VYSVĚTLENÍ A ZMĚNA ZADÁVACÍ DOKUMENTACE č.2

VEŘEJNÁ ZAKÁZKA:
„RYCHLÝ ZÁSAHOVÝ AUTOMOBIL PRO SDH MĚSTA PŘIMDA“

V Plzni dne **02.06.2020**

5.1.2.2.7 Místo pro osádku

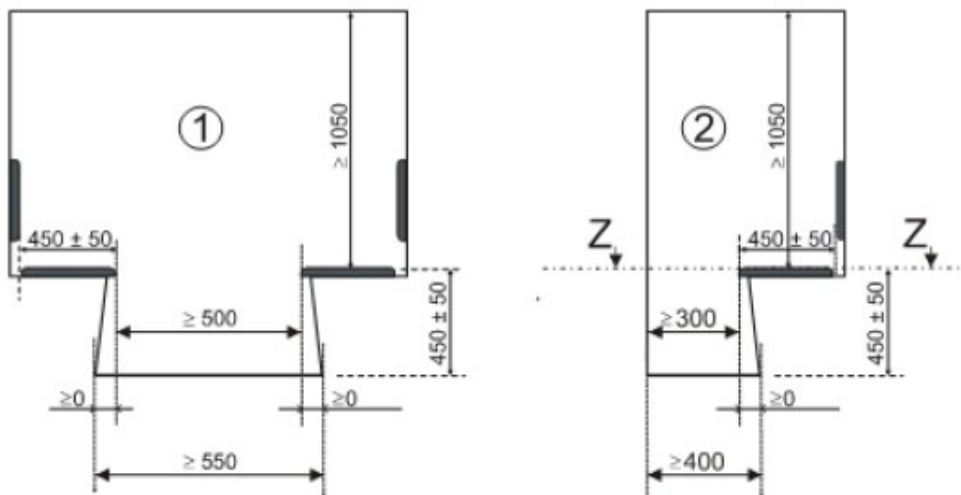
Bod 12. RZA je dále vybaven: dvojitým zamykáním, zapouzďenými zámky. Nevíme, co si pod tímto máme představit a navrhujeme tyto dva body zcela vypustit nebo blíže vyspecifikovat. Odkládací prostor **nad** sedadly druhé řady sedadel není možné z důvodu plnění ustanovení ČSN EN 1846-2 stanovující minimální světlou výšku nad sedadlem hasiče. Viz příložená tabulka:

Při zatížení sedadel musí být vzdálenost mezi sedadlem a interiérem střechy kabiny nejméně 1 050 mm.

POZNÁMKA 2 Tato hodnota smí být snížena na 950 mm, pokud je to uživatelem z provozních důvodů požadováno.

Upraví zadavatel podle toho technické podmínky a požadavky vypustí nebo upřesní?

Zapouzďenými zámky se rozumí, že nevystupují z karosérie.

Odkládacím prostorem nad druhou řadou sedadel bylo myšleno využití jakéhokoliv místa pro úložný prostor. Zdali to nesplňuje zákonné ustanovení, tak je možné toto vynechat. Vše musí splňovat zákonné normy a ustanovení.
